Van: [REDACTED]
Verzonden: maandag 7 januari 2019 16:03
Aan: [REDACTED]
Onderwerp: FW: Bijzondere dijkfronten, Genneperhuisweg te Gennepe

Dwarsprofiel 55.099+107 betreft de keermuur en achterliggend dijklichaam bij de Genneperhuisweg ter plaatse van de voormalige brandweerkazerne/gemeentewerf

DWP 55.099 + 107

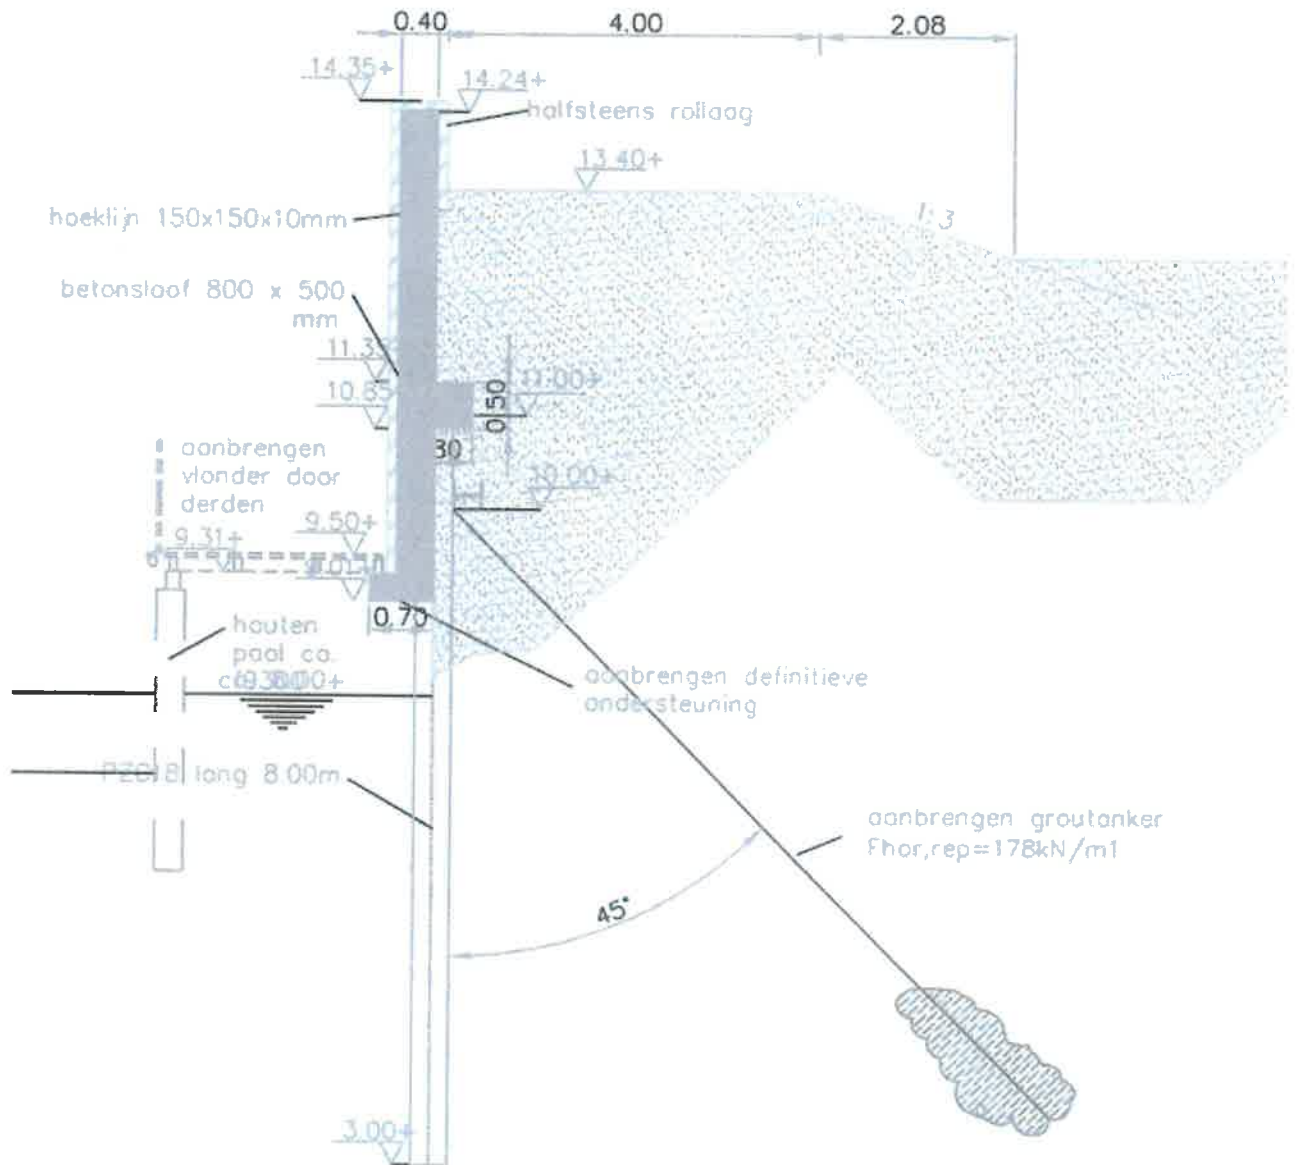
De Legger dijkhoogte is hier 14,35 meter + NAP.

De eis vanuit Maaswerken (1/250 oude norm) was een kruinhoogte van 13,57 meter +NAP

De toekomstige kruinhoogte in 2075 van een groenen dijk (taluds 1:3 en 5 l/m/sec overslag) op deze locatie is volgens de berekeningen van HKV: 14,53 meter + NAP.

Voor een verticale wand is deze berekening anders dan voor een groenen dijk en deze pakt waarschijnlijk iets gunstiger uit. (Maar is niet de 20 cm verschil van uit de oude norm)

Rekening houdend met ca. 14,50 meter + NAP als kruinhoogte in 2075 met de waterkering omhoog en wel:

Ca. 0,55 meter bij de groenen dijk

Ca. 0,25 meter bij de keermuur

Er is dus wel duidelijk sprake van overhoogte maar deze is (mede door de nieuwe norm) nog (net) niet afdoende om een hoogte opgave te voorkomen.

Het is daarom zeer wenselijk om, nu de economie weer beter draait en er wellicht projectontwikkeling op deze locatie weer in beeld komt, zeer vroegtijdig overleg met het waterschap op te starten over de randvoorwaarden vanuit de waterkering.

Het bouwen kort achter een waterkering met een verankering vraagt zeer specifieke aandacht die in "normale" projectontwikkeling nooit aan de orde is.

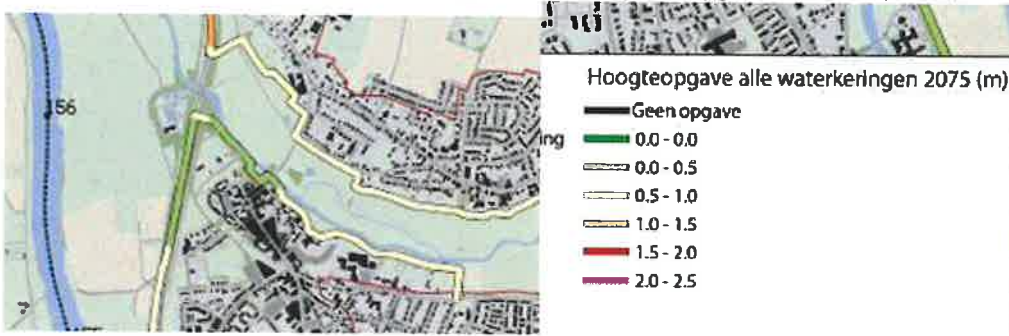
Het al dan niet hebben van een opgave ter hoogte van de keermuur is mede van belang in relatie de huidige plannen voor herontwikkeling van de vml gemeentewerf/brandweerkazerne. Ik ga uit van de juistheid van je opmerking maar ontvang graag nog een korte bevestiging. Uit de ontvangen kaarten met de hoogteopgave (zie hieronder) volgt namelijk nog een opgaven van 0 - 0,5 m1.
